Új csavarok - feszítőgörgő 531 0342 30

LuK-AS sz.: 531 0342 30

2007.12. állapot
INA 0015

3. ábra: LuK-AS csavar

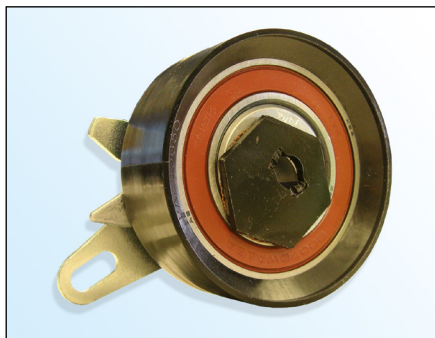
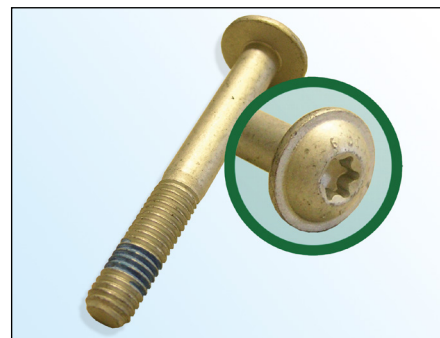
Termékeink állandó továbbfejlesztése és a minőségbiztosítás keretén belül LuK-AS a 531 0342 30 cikkszámú feszítőgörgőkkel új csavart szállít (3. ábra).

Lapos csavarfej torx-szal
Csavarfej Ø 18,5 mm
Szilárdsági osztály 10.9
Csavarbiztosító anyag a meneten
Növelt önzárás

LuK-AS ajánlja, hogy az eredeti csavart (2. ábra) cserélje ki a mellékelt csavarral.

Meghúzási nyomaték: 20 ± 1,5 Nm
